拉合尔水与污水管理项目（LWWMP）

AIIB项目编号P000074合同编号0074-PAK-01

## **第一次标前会议纪要**

**拉合尔污水与排水管理项目（LWDMP）——从LARECHS COLONY至  
GULSHAN E RAVI的污水系统，拉合尔（采用非开挖技术）**

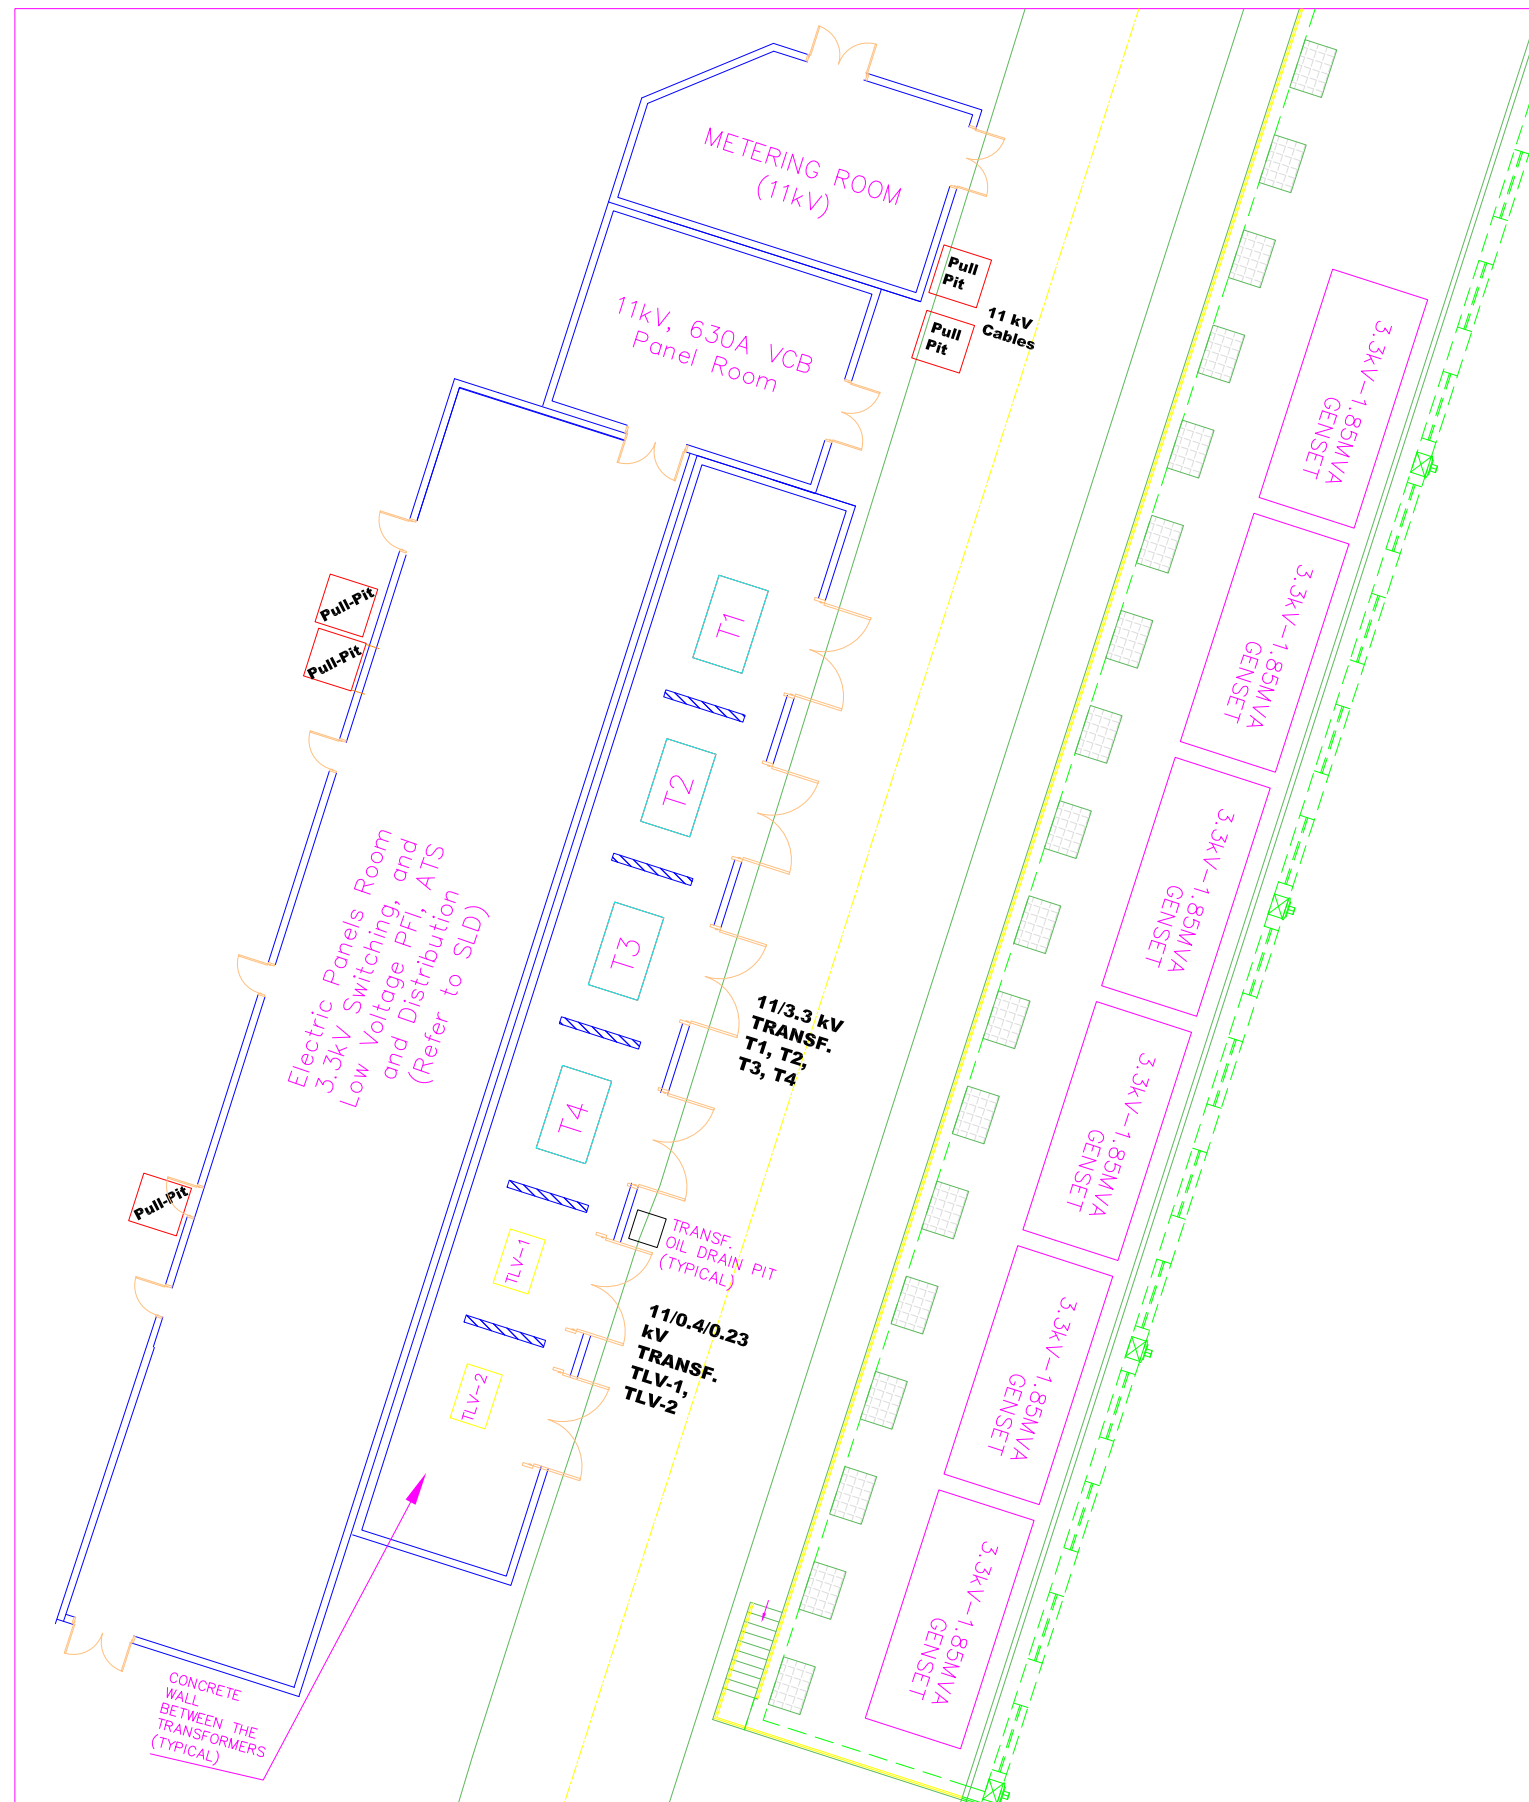
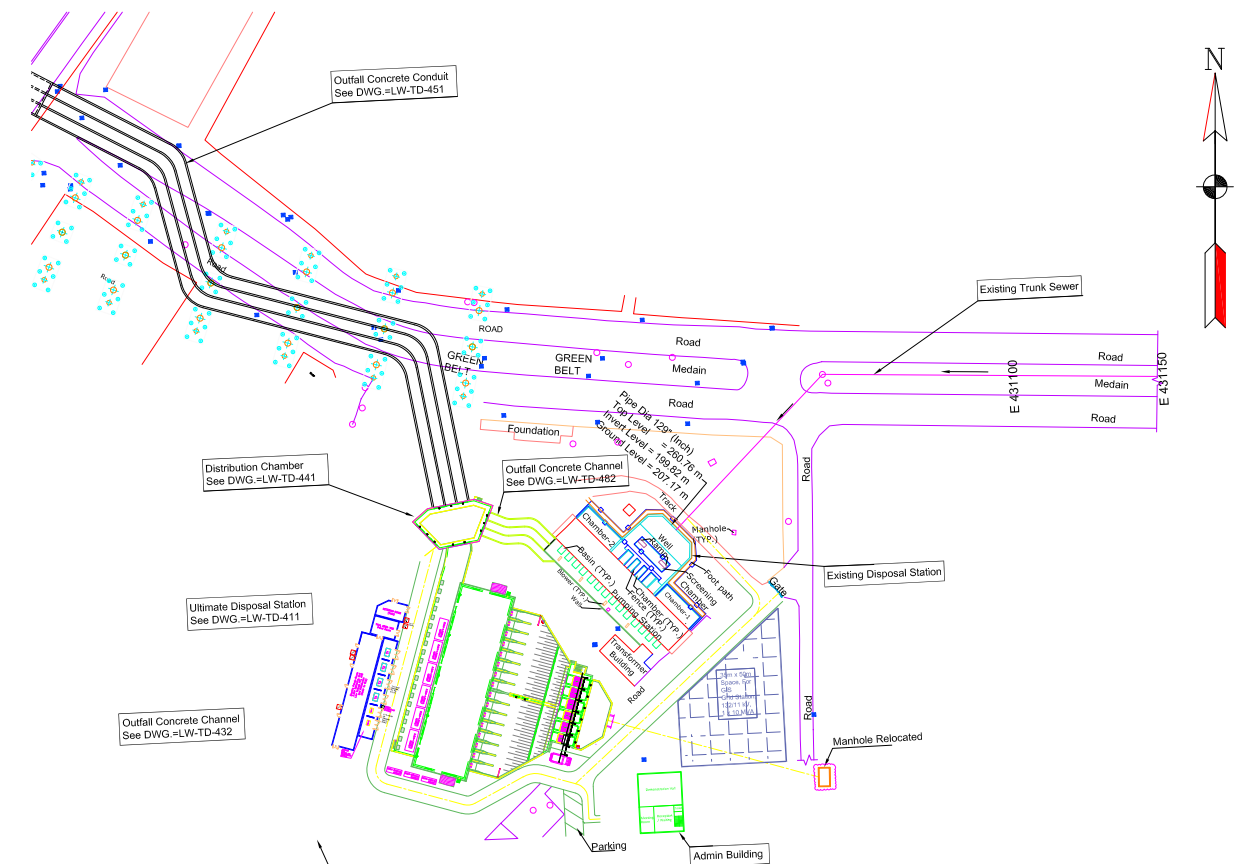
| 序号  | 参考章节                                                                                                                          | 疑问                                                                                                   | 业主的答复                                                                                                                          |
|-----|-------------------------------------------------------------------------------------------------------------------------------|------------------------------------------------------------------------------------------------------|--------------------------------------------------------------------------------------------------------------------------------|
| 70. | <p>第3卷，第二部分，第6节<br/>- 业主需求，招标图纸。总平面布置图泵房（图号LW-TD-402）第3卷，第二部分，第6节<br/>- 业主需求，招标图纸。132/11kV电网空间与变压器、配电盘、电缆沟布置（图号LW-TD-492）</p> | <p>在结合审查两份图纸时，观察到行政楼和通道与电气建筑/设施重叠。投标人的理解是，为承包商工作范围内包含的建筑、设备及其他基础设施工程提供充足空间应是业主的责任。请确认。</p>           | <p>需要澄清的是，更新后的开关设备及相关电气装置，包括132/11kV电网区域、变压器、配电盘和电缆沟布置，可以容纳在泵房相邻及外部，如附件J所附更新图纸（图号492和493）所示。此外，控制室及所有相关附件应位于行政/办公大楼内的专用楼层。</p> |

| 序号  | 参考章节                            | 疑问                                                                                                                                                                                                                                                                                                                                                                                                                                                                                                    | 业主的答复                                                                                                                                                                                                                                                                                                                                                                                                                                                                                      |
|-----|---------------------------------|-------------------------------------------------------------------------------------------------------------------------------------------------------------------------------------------------------------------------------------------------------------------------------------------------------------------------------------------------------------------------------------------------------------------------------------------------------------------------------------------------------|--------------------------------------------------------------------------------------------------------------------------------------------------------------------------------------------------------------------------------------------------------------------------------------------------------------------------------------------------------------------------------------------------------------------------------------------------------------------------------------------|
|     |                                 |                                                                                                                                                                                                                                                                                                                                                                                                                                                                                                       | 所有所需建筑、设备及相关基础设施的充足空间已在现有 Gulshan-e-Ravi Pumping Station 场地内分配，并已反映在招标图纸中。不会提供额外的土地或空间分配。                                                                                                                                                                                                                                                                                                                                                                                                  |
